<p>Ministerio de Educación Educar es para tener patria</p>	<p style="text-align: center;">DOCUMENTO DE PREGUNTAS Y ACLARACIONES No. BIRF-8542-LPN-OB-2019-012</p> <p style="text-align: center;">Construcción de la Repotenciación de la Unidad Educativa Natalia Jarrín, parroquia Cayambe, cantón Cayambe, provincia de Pichincha</p>	<p style="text-align: center;">Página 1 de 12</p>
--	---	--

Quito, 25 de enero de 2021

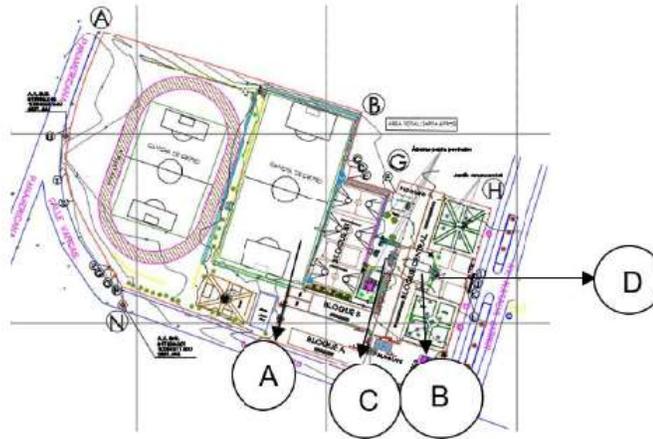
60. La resistencia de los hormigones para las estructuras en las especificaciones indica que serán de 240 kg/cm² y en los planos indican de 210 kg/cm², favor confirmar, que prevalece los planos o las especificaciones.

Respuesta:

- Hormigón de f'c: 210 Kg/cm² en contrapiso e: 10 cm
- Hormigón f'c: 240 kg/cm² en vigas de cimentación, columnas de varias secciones y alturas, en losas de varias alturas, vigas de varias secciones, muros de diafragmas.
- Muros de contención; Hormigón de f'c: 140 kg/cm² en replantillo, hormigón de f'c: 210 kg/cm² premezclado en muro.
